対策箇所説明図

交流発電機駆動用ベルト

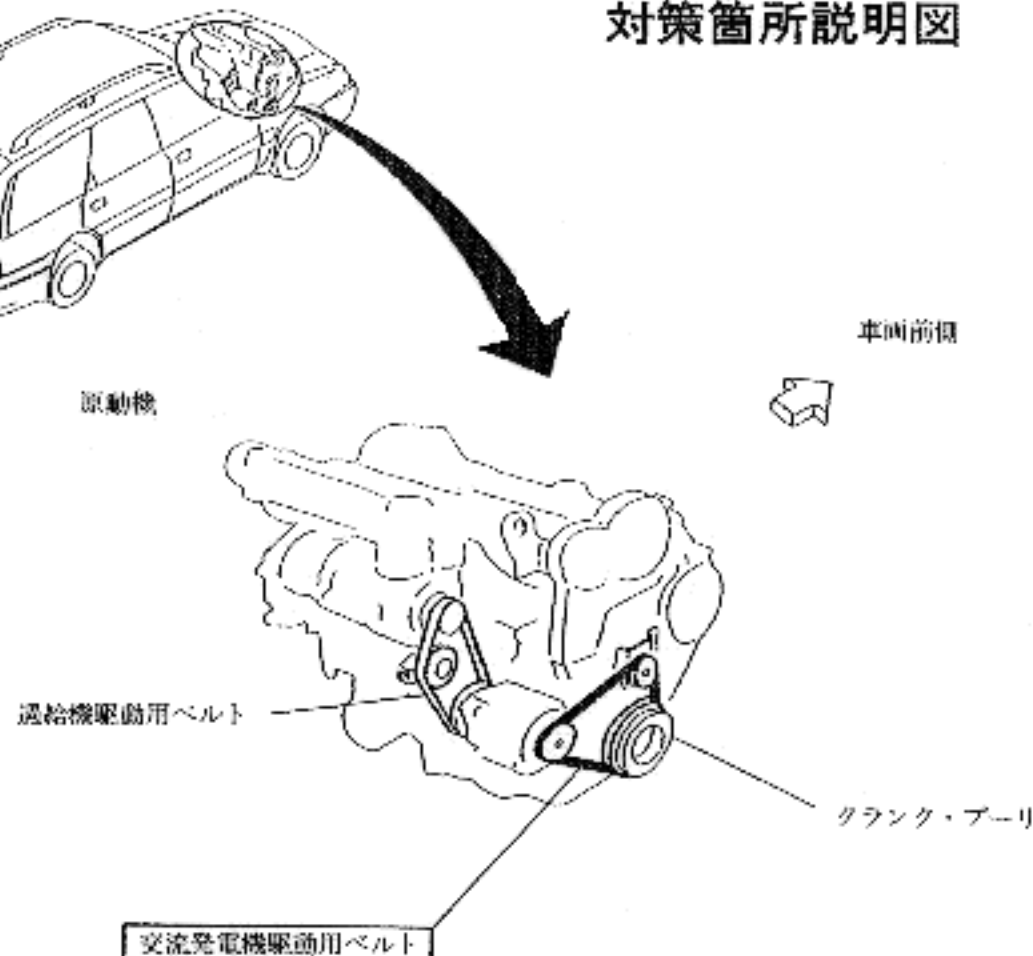
基準不適合発生箇所

(強度が不足しているため、比較的短い走行距離で切損するおそれがある。)

改善内容

(全車両、交流発電機駆動用ベルトを改善品と交換する。)
